**AVIS RELATIF À LA PROTECTION
CONTRE LES EVENTUELS EFFETS NOCIFS ET NUISANCES
PROVOQUÉS PAR LES RAYONNEMENTS NON IONISANTS
GÉNÉRÉS PAR DES ANTENNES ÉMETTRICES STATIONNAIRES**

Commune : LIEGE - Exploitant : ORANGE

Référence exploitant : 391L1_2 / 30326L1_2 / 40326L1_2 / 50326L1_2

Rapport n° 204 / 2024

Figure 1 : Vue en plan des lieux de séjour et des points de contrôle

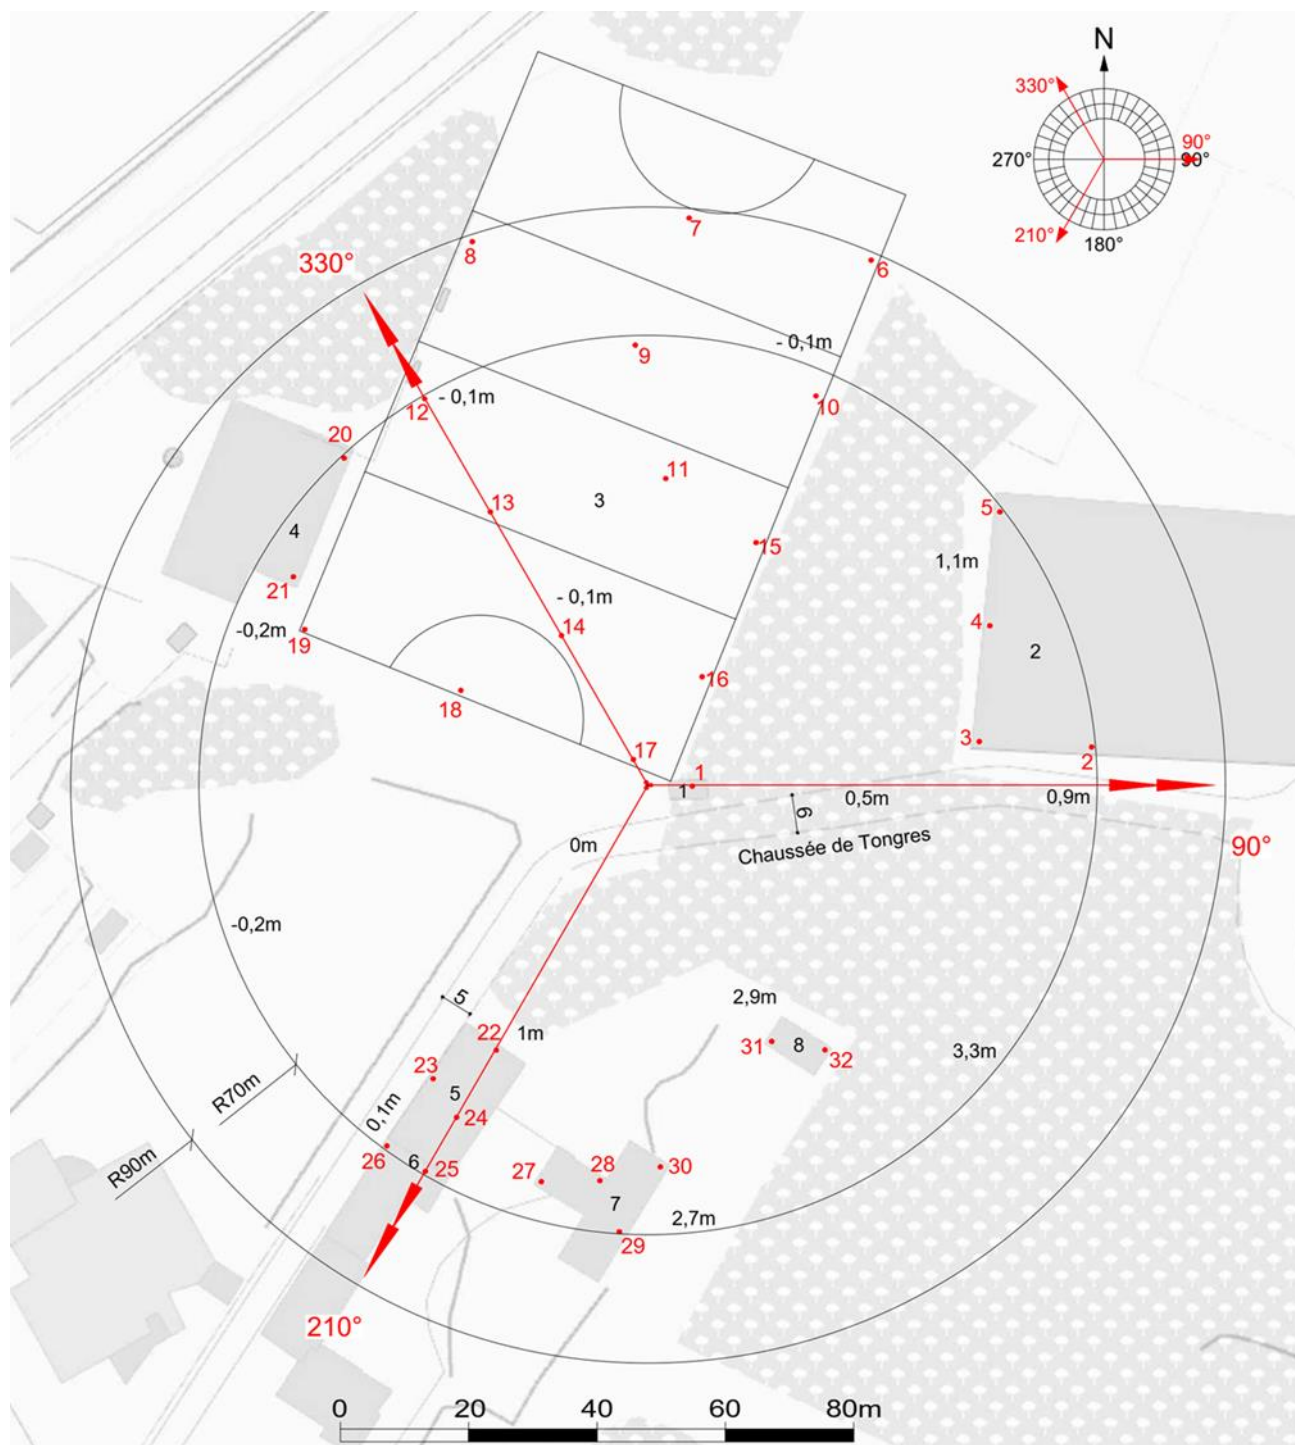
Les fréquences d'émission, la puissance rayonnée par chacune des antennes et leur gain permettent de déterminer le rayon de la zone à analyser. Tout dépassement de la limite par installation est exclu en dehors de cette zone. Le tableau 2 reprend les 35 LS² pour lesquels l'indice d'exposition est le plus élevé. Les différentes colonnes indiquent :

- le numéro du point de contrôle repris sur un des plans de la figure 1;
- le numéro du LS dans lequel se trouve le point de contrôle de la 1^{ère} colonne ;
- l'atténuation d'obstacle prise en compte pour le calcul de l'indice d'exposition dans le LS ;
- le résultat du calcul de l'indice d'exposition.

N° point de contrôle	LS	Atténuation (dB)	Indice d'exposition relatif à la limite par installation IE_i
8	LS3	0,0	0,106
7	LS3	0,0	0,062
13	LS3	0,0	0,057
12	LS3	0,0	0,049
14	LS3	0,0	0,047
6	LS3	0,0	0,043
11	LS3	0,0	0,031
22	LS5	3,0	0,031
9	LS3	0,0	0,028
25	LS6	3,0	0,028
26	LS6	3,0	0,027
2	LS2	3,0	0,026
24	LS5	3,0	0,026
27	LS7	3,0	0,025
3	LS2	3,0	0,025
23	LS5	3,0	0,024
20	LS4	3,0	0,022
18	LS3	0,0	0,021
28	LS7	3,0	0,021
19	LS3	0,0	0,021
29	LS7	3,0	0,020
15	LS3	0,0	0,019
4	LS2	3,0	0,016
16	LS3	0,0	0,016
17	LS3	0,0	0,015
30	LS7	3,0	0,015
1	LS1	3,0	0,014
10	LS3	0,0	0,013
21	LS4	3,0	0,013
5	LS2	3,0	0,011
31	LS8	3,0	0,011
32	LS8	3,0	0,008

En ce qui concerne les antennes de l'installation mentionnées dans le tableau 1, la distance maximale à laquelle la limite pourrait être atteinte, à l'extérieur, est égale à 82,9 m. S'il n'y a pas de LS à une distance inférieure, les antennes respectent forcément la limite d'immission.

Dans le cas des LS situés à l'intérieur des bâtiments, une atténuation d'obstacle est prise en compte et il en résulte que la distance maximale à laquelle la limite pourrait être atteinte se réduit à 58,7 m.

Figure 2 : Vue en plan des installations d'antennes dans un rayon de 300 mètres autour de l'installation faisant l'objet de la demande d'avis

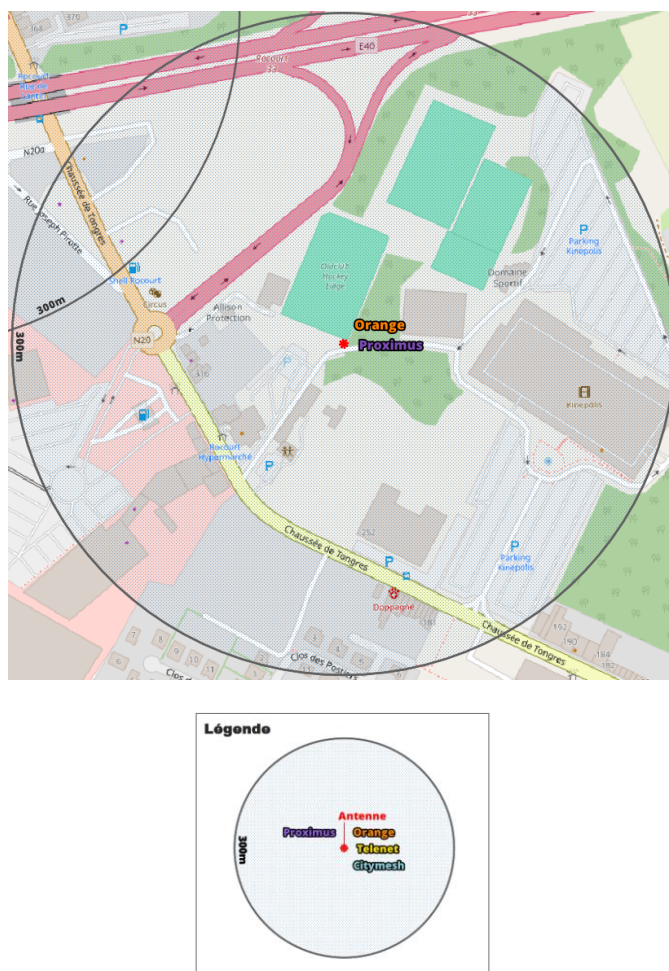
Le plan en projection verticale de la figure 2 indique la localisation des antennes actives éventuelles visées par le décret et situées dans un rayon de 300 mètres autour de l'installation référencée dans le paragraphe 2. Les données de localisation de ces antennes et les avis correspondant sont accessibles via le cadastre en ligne des antennes émettrices stationnaires⁶.

Compte tenu du nombre d'installations localisées dans la figure 2, il apparaît que l'intensité du rayonnement électromagnétique généré, dans les lieux de séjour situés à proximité de l'installation référencée dans le paragraphe 2, par l'ensemble des antennes émettrices stationnaires de l'ensemble des exploitants du même site d'antennes émettrices stationnaires respecte la limite fixée à l'article 4, § 2 du décret.
